TR3シリーズ RFIDリーダライタ用 USBインターフェースモジュール製品のマイナーチェンジ

さて、弊社 基板モジュールタイプ RFIDリーダライタ「TR3-C202シリーズ」を上位機器（※PCなど）に USB 接続する場合にご利用いただいている「TR3-IF-U1」を「TR3-IF-U1A」へマイナーチェンジいたします。詳しくは下記ご参照ください。

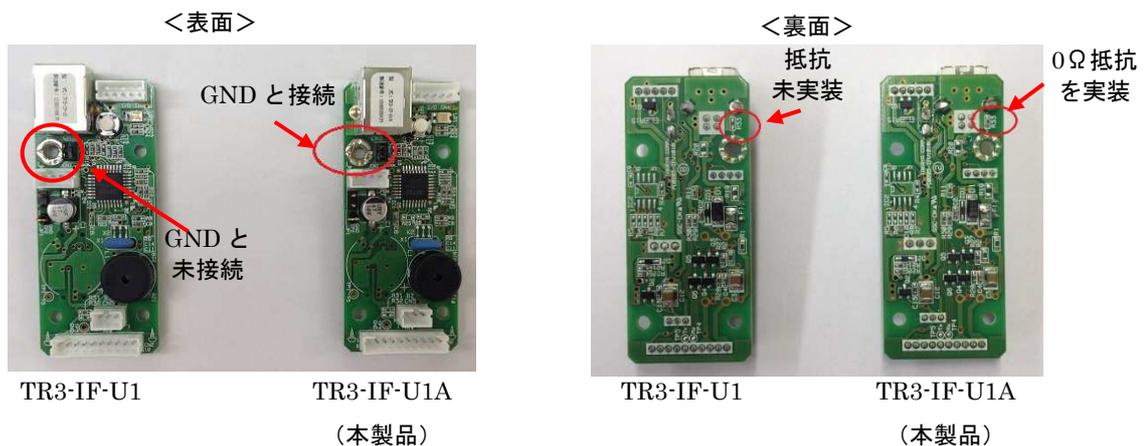
- ・基板裏面に 0Ω 抵抗を追加実装し、ネジ穴のランドを基板内部の GND パターンと接続

※この追加により、金属スペーサで基板を筐体に取り付ける場合、ネジ穴経由で基板の GND を筐体に落とすことが可能となります
